通学路要対策箇所図(城東小学校)

【対策検討メンバー】
 ・教育委員会、小学校
 ・湖東土木事務所道路計画課
 ・彦根市道路河川課、交通対策課
 ・彦根警察署

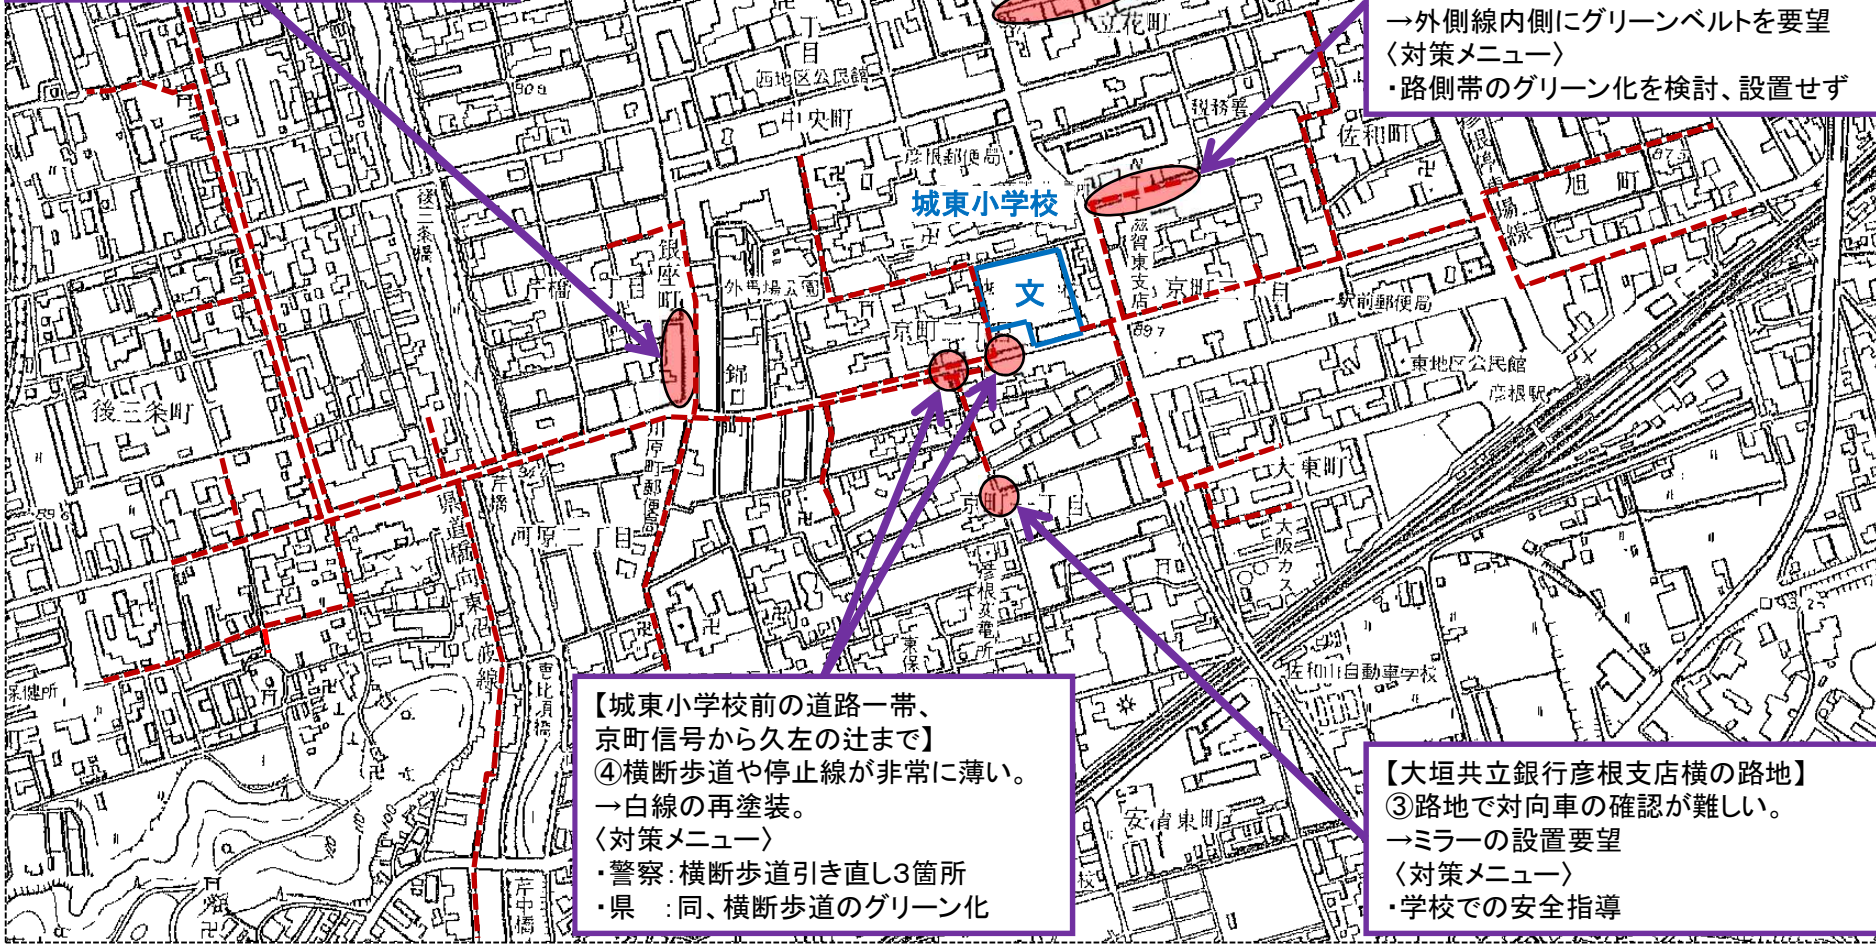
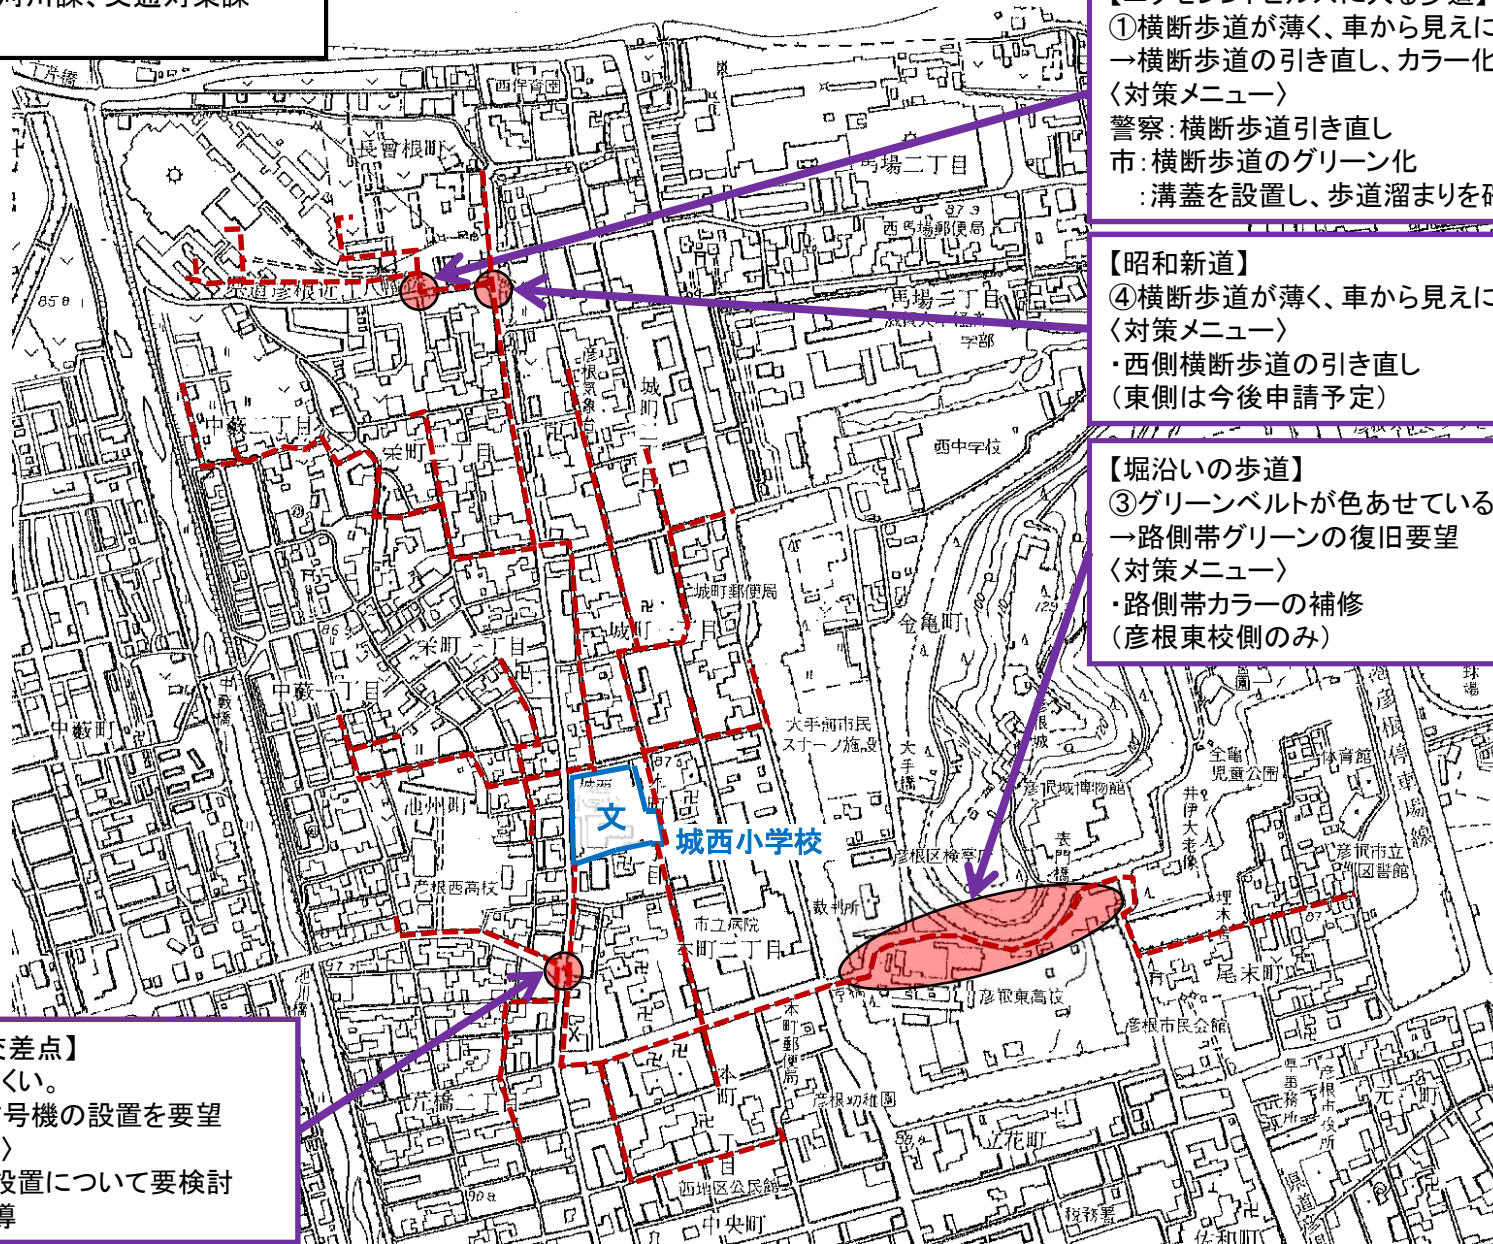
【久左の辻付近】
 ⑤工事現場の外壁が倒れそう。
 →通学に危険であり、撤去できないか。
 <対策メニュー>
 ・外壁撤去(H29年6月末予定)
 ・学校での安全指導

【カトリック教会から立花町西交差点に至る歩道】
 ②歩道幅、車道幅が狭く危険である。
 →交通規制ができないか。
 <対策メニュー>
 ・学校での安全指導

【京町三丁目(旧流町)山宋銘木店横】
 ①外側線は施工済みであるが、道幅が狭いため危険である。
 →外側線内側にグリーンベルトを要望
 <対策メニュー>
 ・路側帯のグリーン化を検討、設置せず

【城東小学校前の道路一帯、京町信号から久左の辻まで】
 ④横断歩道や停止線が非常に薄い。
 →白線の再塗装。
 <対策メニュー>
 ・警察: 横断歩道引き直し3箇所
 ・県: 同、横断歩道のグリーン化

【大垣共立銀行彦根支店横の路地】
 ③路地で対向車の確認が難しい。
 →ミラーの設置要望
 <対策メニュー>
 ・学校での安全指導

通学路要対策箇所図(城南小学校)

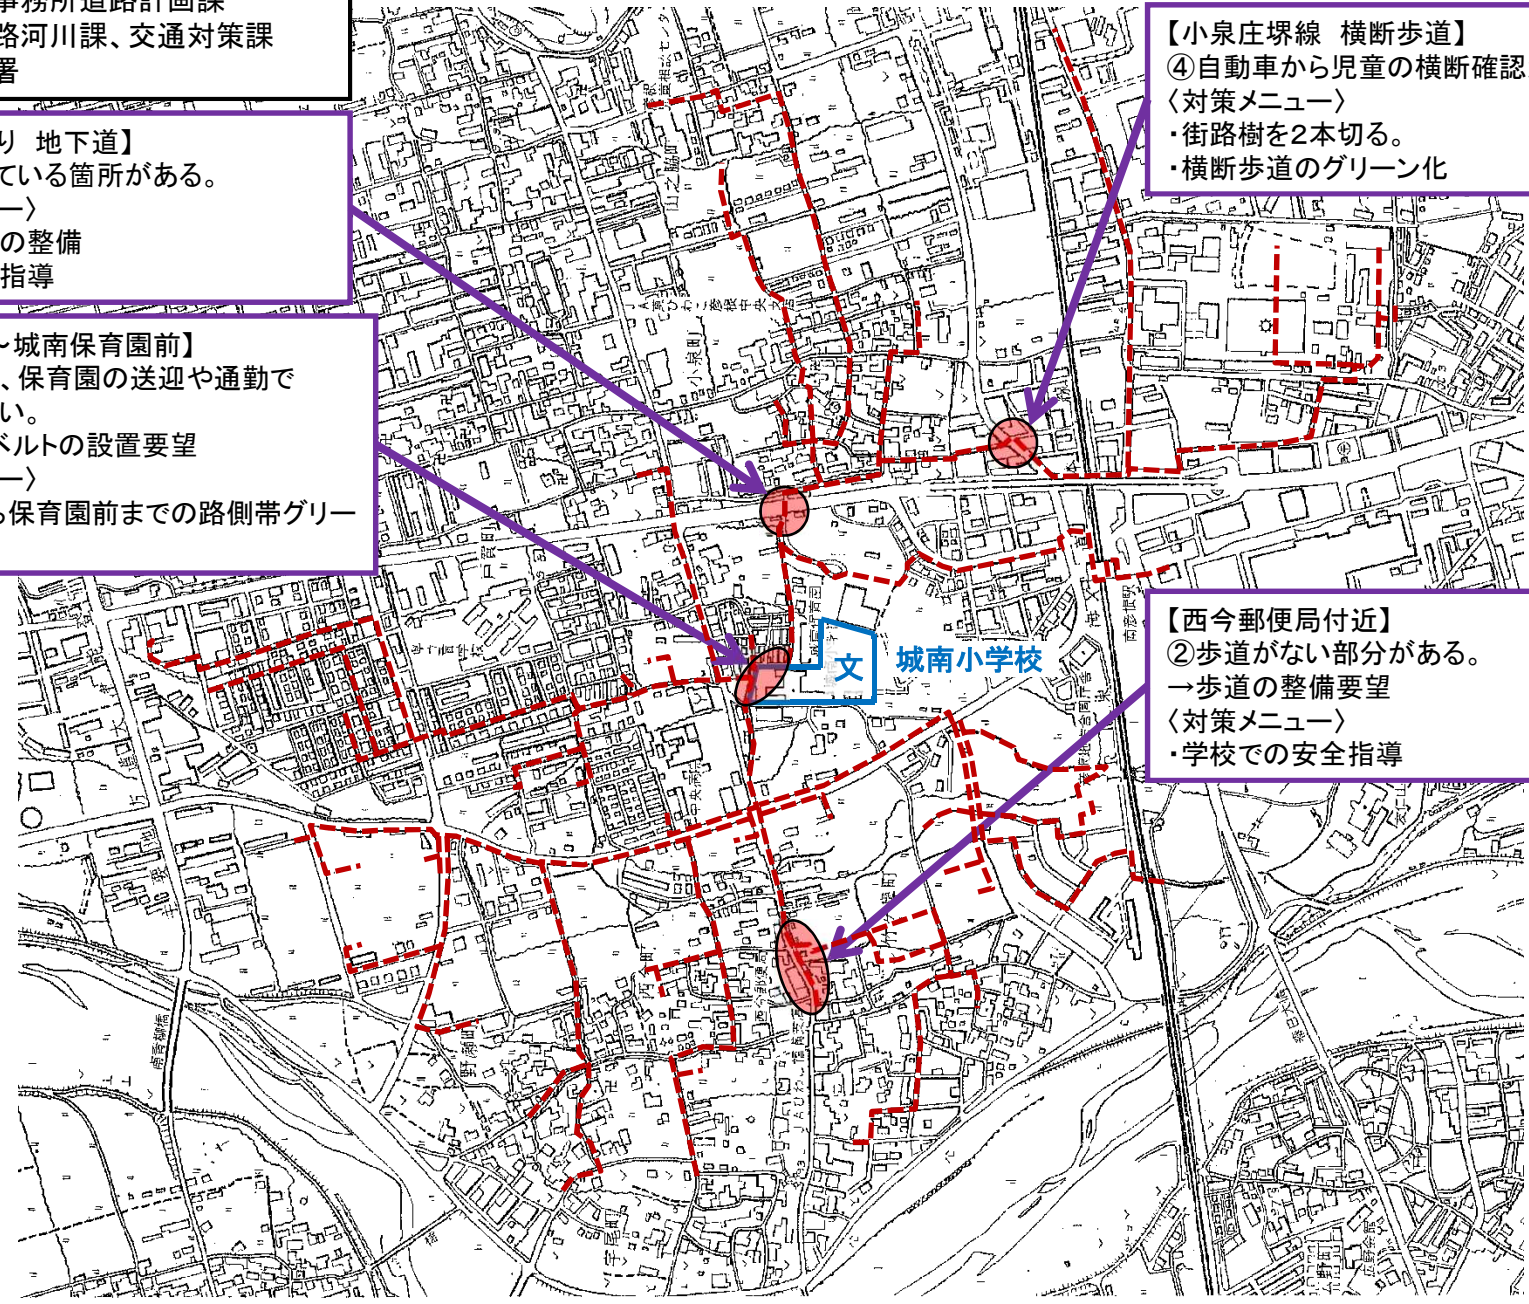
【くすのき通り 地下道】
③水漏れしている箇所がある。
〈対策メニュー〉
・市:地下道の整備
・学校:安全指導

【小学校前～城南保育園前】
①登下校時、保育園の送迎や通勤で交通量が多い。
→グリーンベルトの設置要望
〈対策メニュー〉
・学校前から保育園前までの路側帯グリーン化

【小泉庄塚線 横断歩道】
④自動車から児童の横断確認が難しい。
〈対策メニュー〉
・街路樹を2本切る。
・横断歩道のグリーン化

【西今郵便局付近】
②歩道がない部分がある。
→歩道の整備要望
〈対策メニュー〉
・学校での安全指導

通学路要対策箇所図(平田小学校)

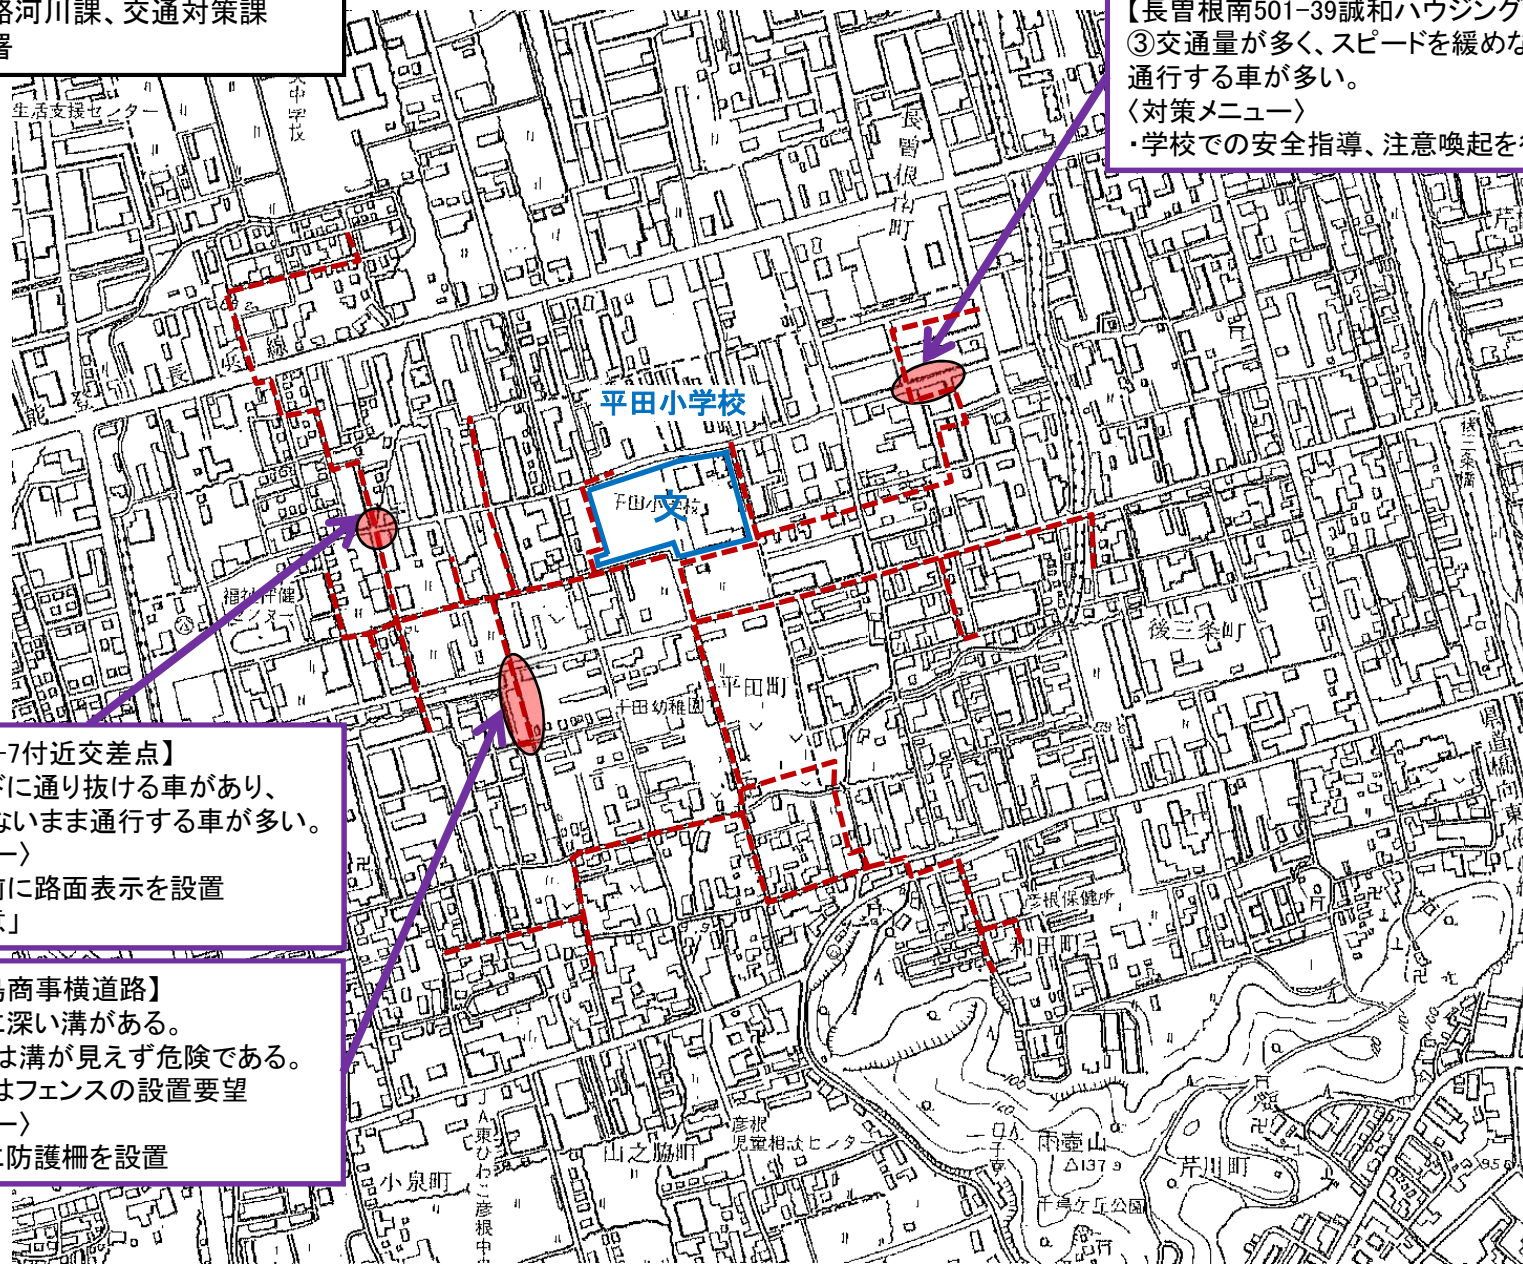
③交通が多く、スピードを緩めないまま通行する車が多い。

②ベルロードに通り抜ける車があり、速度を緩めないまま通行する車が多い。

①両サイドに深い溝がある。

降雪時には溝が見えず危険である。

→溝蓋またはフェンスの設置要望

②湖岸道路を渡る児童にとって横断歩道しかない。通行量が多く危険である。

- ・学校での安全指導、注意喚起を行う。

- ・交差点手前に路面表示を設置「歩行者注意」

- ・南側の溝に防護柵を設置

- ・横断歩道のグリーン化

通学路要対策箇所図(城北小学校)

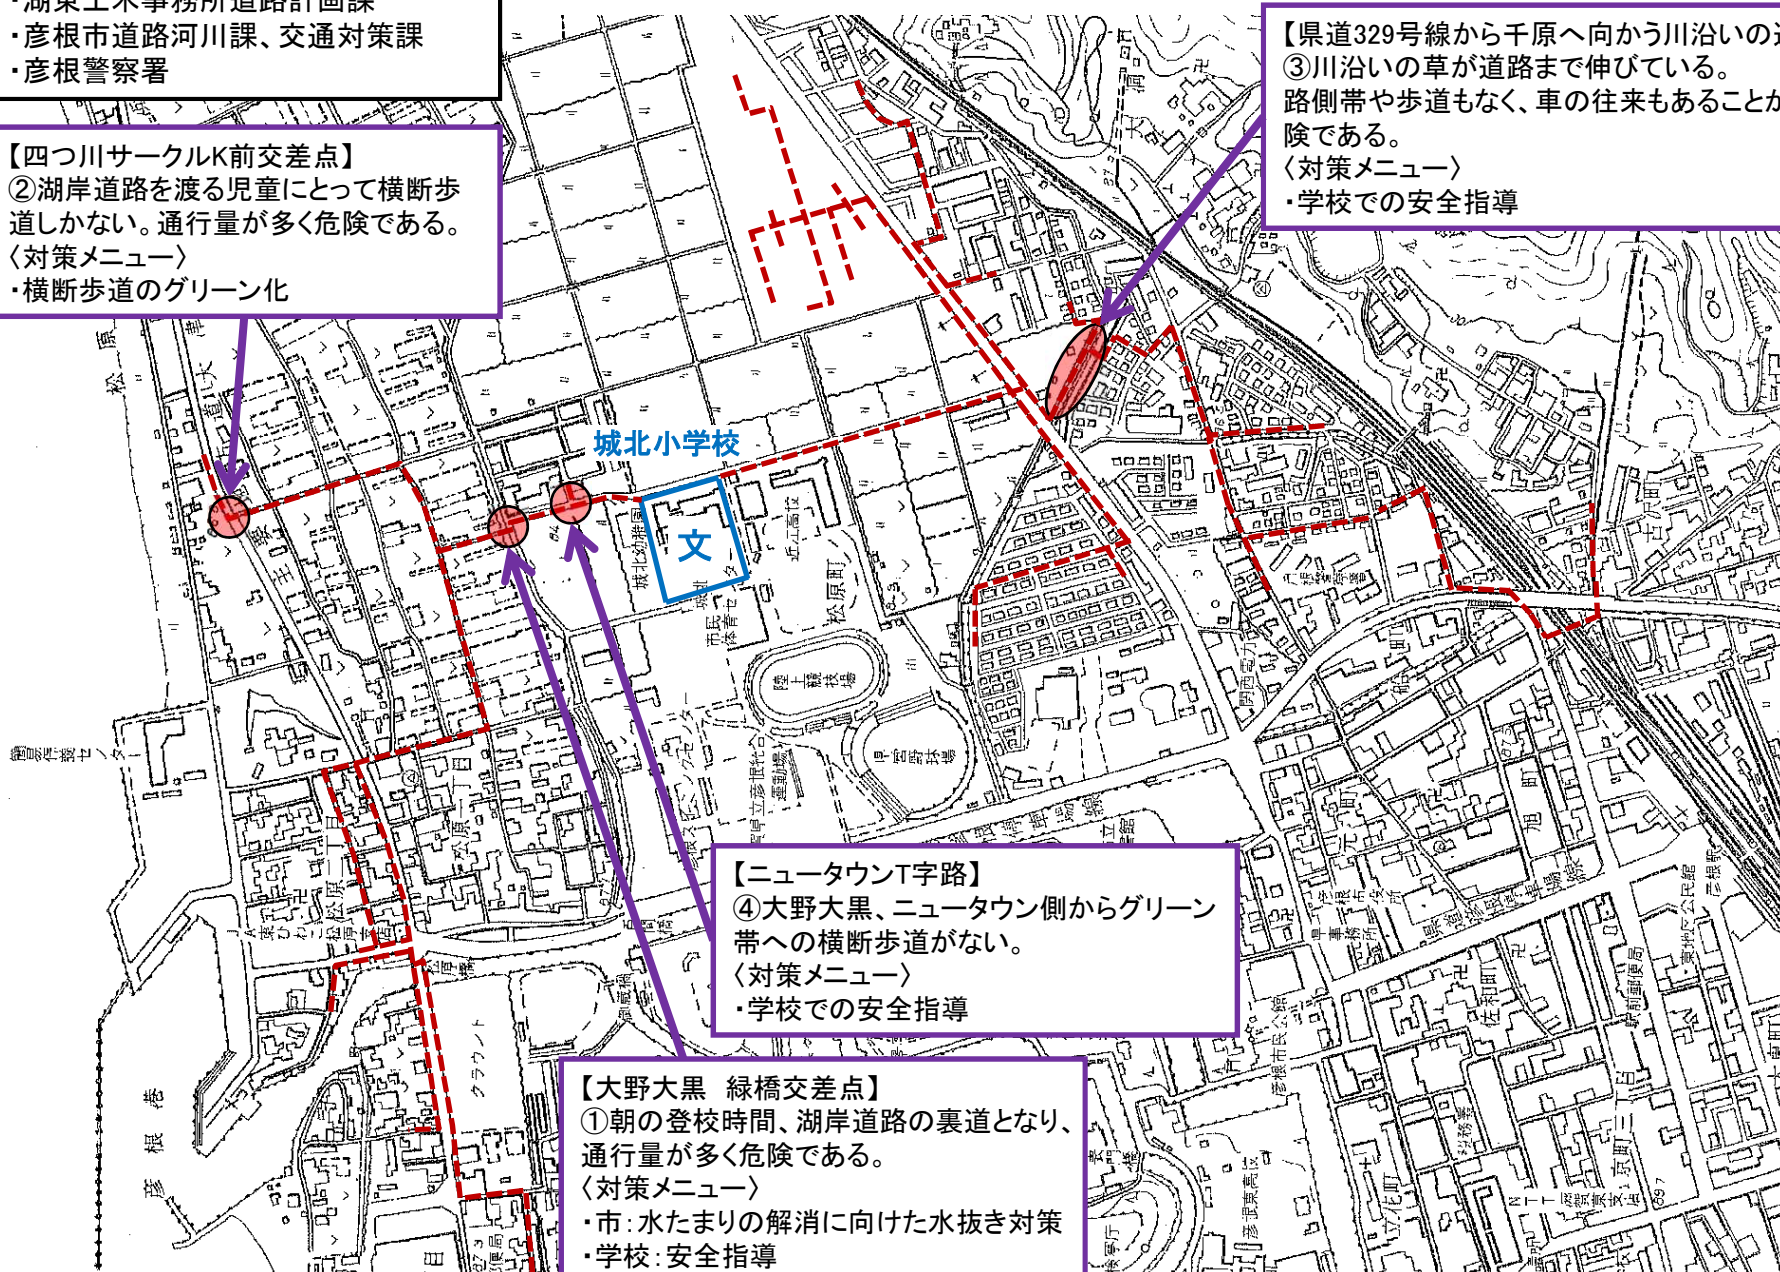
③川沿いの草が道路まで伸びている。

路側帯や歩道もなく、車の往来もあることから危険である。

④大野大黒、ニュータウン側からグリーン帯への横断歩道がない。

①朝の登校時間、湖岸道路の裏道となり、通行量が多く危険である。

- ・学校での安全指導

- ・学校での安全指導

- ・市: 水たまりの解消に向けた水抜き対策
- ・学校: 安全指導
